**AVIS RELATIF À LA PROTECTION
CONTRE LES EVENTUELS EFFETS NOCIFS ET NUISANCES
PROVOQUÉS PAR LES RAYONNEMENTS NON IONISANTS
GÉNÉRÉS PAR DES ANTENNES ÉMETTRICES STATIONNAIRES**

Commune : BASTOGNE - Exploitant : ORANGE

Référence exploitant : 100R1_2 / 30031R1_1 / 40031R1_1 / 50031R1_1

Rapport n° 650 / 2026

Figure 1 : Vue en plan des lieux de séjour et des points de contrôle

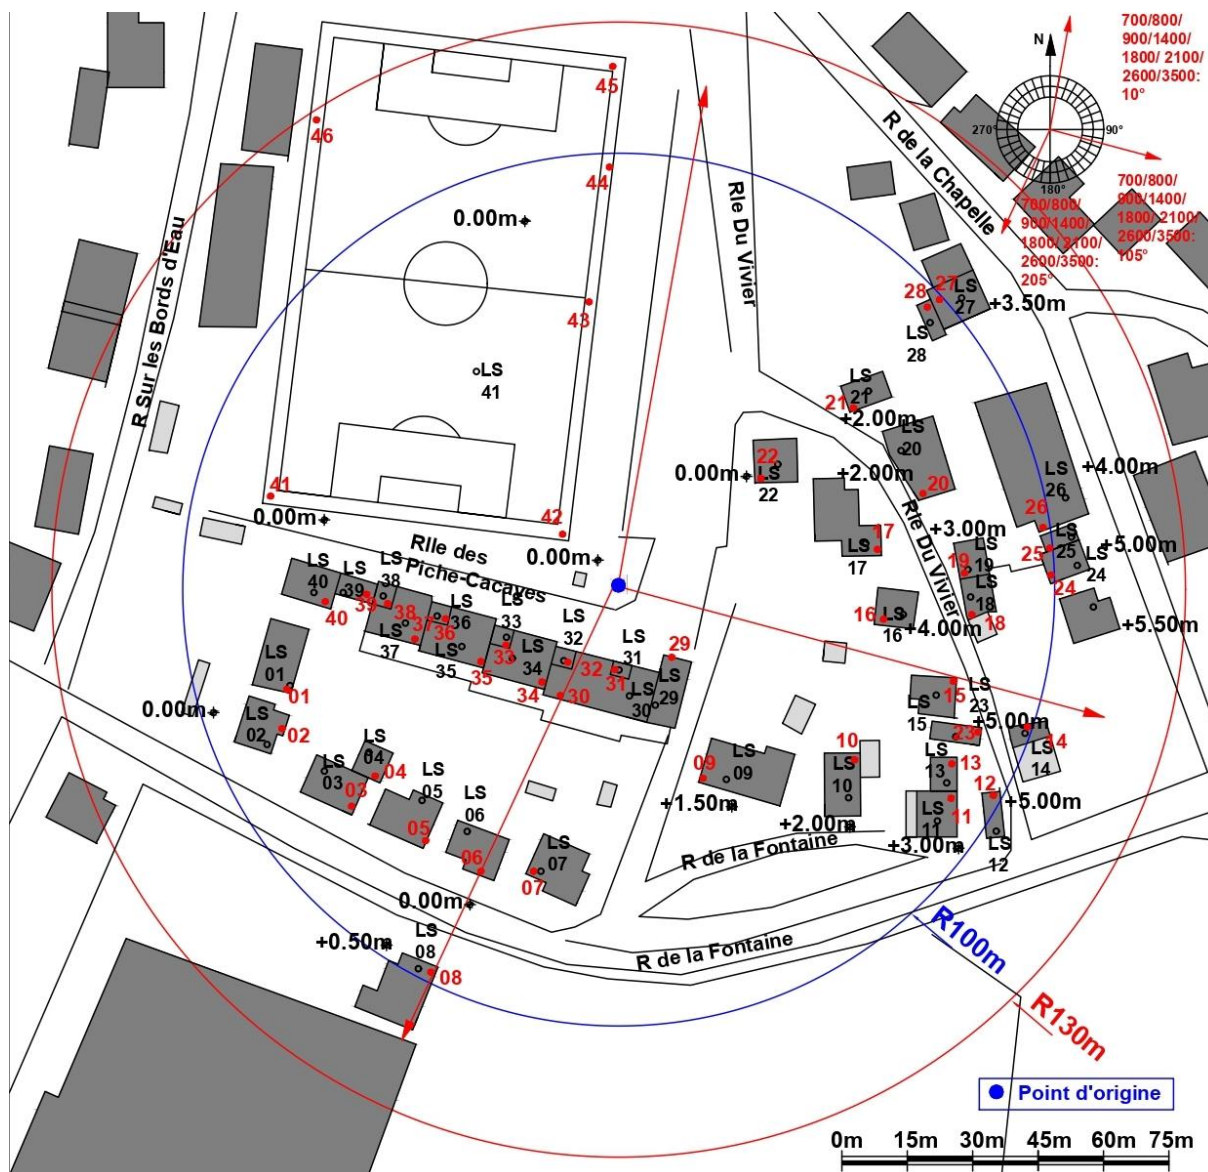
- le numéro du point de contrôle repris sur un des plans de la figure 1;
- le numéro du LS dans lequel se trouve le point de contrôle de la 1^{ère} colonne ;
- l'atténuation d'obstacle prise en compte pour le calcul de l'indice d'exposition dans le LS ;
- le résultat du calcul de l'indice d'exposition.

N° point de contrôle	LS	Atténuation (dB)	Indice d'exposition relatif à la limite par installation IE_i
15	LS15	3,0	0,519
19	LS19	3,0	0,471
45	LS41	0,0	0,440
23	LS23	3,0	0,436
44	LS41	0,0	0,434
18	LS18	3,0	0,434
13	LS13	3,0	0,392
20	LS20	3,0	0,381
11	LS11	3,0	0,368
14	LS14	3,0	0,351
8	LS08	3,0	0,335
12	LS12	3,0	0,334
24	LS24	3,0	0,322
25	LS25	3,0	0,303
16	LS16	3,0	0,295
26	LS26	3,0	0,289
6	LS06	3,0	0,218
27	LS27	3,0	0,215
28	LS28	3,0	0,205
10	LS10	3,0	0,196
9	LS09	3,0	0,182
2	LS02	3,0	0,176
46	LS41	0,0	0,148
1	LS01	3,0	0,144
21	LS21	3,0	0,140
7	LS07	3,0	0,139
17	LS17	3,0	0,096
3	LS03	3,0	0,079
5	LS05	3,0	0,060
32	LS32	3,0	0,058
43	LS41	0,0	0,055
30	LS30	3,0	0,053
40	LS39	3,0	0,051
34	LS34	3,0	0,050
33	LS33	3,0	0,041

En ce qui concerne les antennes de l'installation mentionnées dans le tableau 1, la distance maximale à laquelle la limite pourrait être atteinte, à l'extérieur, est égale à 87,1 m. S'il n'y a pas de LS à une distance inférieure, les antennes respectent forcément la limite d'immission.

Dans le cas des LS situés à l'intérieur des bâtiments, une atténuation d'obstacle est prise en compte et il en résulte que la distance maximale à laquelle la limite pourrait être atteinte se réduit à 61,9 m.
